PARC ÉOLIEN DE SAINT-ROBERT-BELLARMIN

Étude d'impact sur l'environnement
Volume 4 • Document de réponses

Dossier 3211-12-163
Mai 2010

Le présent document répond aux questions soulevées à la suite de l'analyse réalisée par le Service des projets en milieu terrestre de la Direction des évaluations environnementales en collaboration avec les unités administratives concernées du MDDEP ainsi que par certains autres ministères et organismes à partir de l'étude d'impact sur l'environnement du parc éolien de Saint-Robert-Bellarmin déposée au MDDEP en janvier 2010 par Saint-Laurent Énergies (« l'initiateur »), dossier n^o 3211-12-163.

Figure RQC-13 : Caractéristiques géologiques et infrastructures du projet éolien.

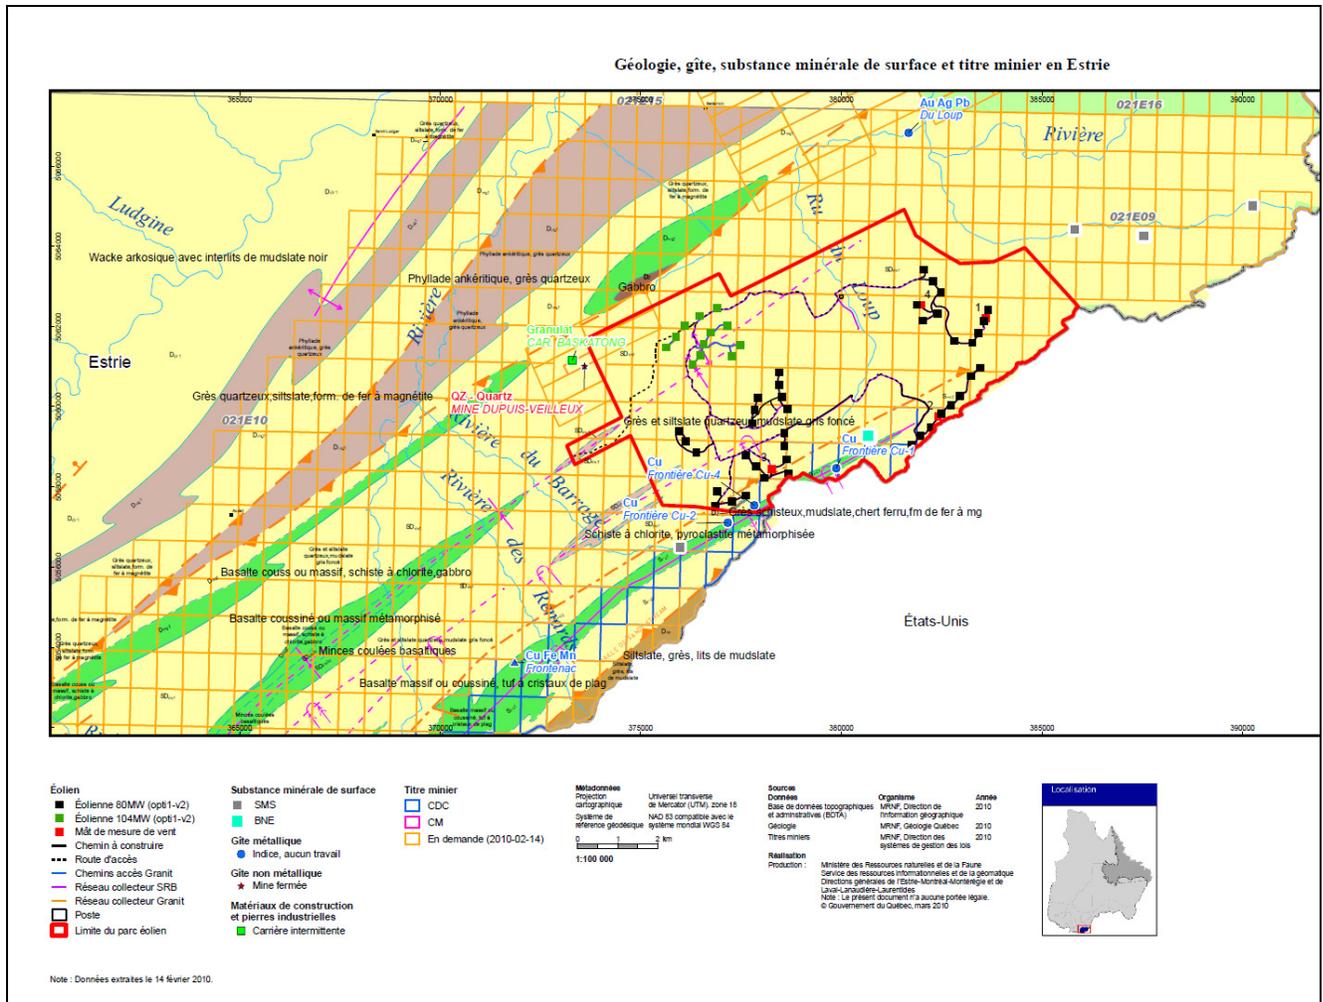
Le contexte géologique représenté par un ensemble volcanosédimentaire est favorable à la présence de gîtes de cuivre et de zinc. D'ailleurs, plusieurs indices de cuivre ont été découverts près de certaines éoliennes. Ils sont répertoriés sur le site Internet <http://www.mrnf.gouv.qc.ca/mines/index.jsp>, *Produits et services en ligne, e-Sigeom à la carte, Gîtes métalliques*.

Il est important de citer les références, de donner plus de détails sur le type de roches formant le socle rocheux et de signaler les indices de cuivre pour éventuellement être en mesure d'expliquer la présence de droits miniers et de discuter des impacts. Voir la carte jointe réalisée par le MRNF.

L'initiateur doit améliorer le contenu de l'étude en conséquence.

RQC-13 L'initiateur prend note des références et des commentaires. De manière générale, la zone d'étude régionale se situe sur une assise datant du siluro-dévonien.

De manière spécifique, d'après les fiches du système SIGEOM concernant les gîtes métalliques et non-métalliques présents sur le domaine et à proximité, la roche sur laquelle repose le domaine du parc éolien serait composée de schistes qui auraient été altérés : on retrouve ainsi une veine lenticulaire de quartz laiteux intercalée dans du schiste ardoisier - ce qui explique l'existence de la mine Dupuis-Veilleux à Saint-Ludger, aujourd'hui fermée.

On retrouve également une bande volcanique qui longe le domaine du parc éolien au sud, le long de la frontière entre le Québec et le Maine. Cette bande volcanique contient des roches présentant des indices de cuivre et de zinc et explique la recrudescence de la prise de titres d'exploration minière. On retrouve trois gîtes métalliques dans le domaine ou à proximité, ces gîtes se nomment Frontière 1, 2 et 4. Les roches présentes dans ces gîtes se caractérisent par « des volcanites de composition basaltique sur lesquelles reposent en concordance, une unité de chert à magnétite localement hématifère et mangasénifère (formation de fer) et/ou des tufs mafiques à cristaux » (Fiche Sigeom du gisement Frontière Cu-4). Les substances métalliques échantillonnées comprendraient du cuivre, du zinc et de l'argent.

Les activités d'exploration minière viseraient les substances métalliques mentionnées. Conformément aux conditions émises avec la lettre d'intention du MRNF, l'initiateur a pris soin de localiser les éoliennes à l'extérieur de cette bande volcanique. La figure suivante, fournie par le MRNF, illustre la présence des gîtes métalliques et non-métalliques mentionnées de même que les infrastructures du projet éolien.
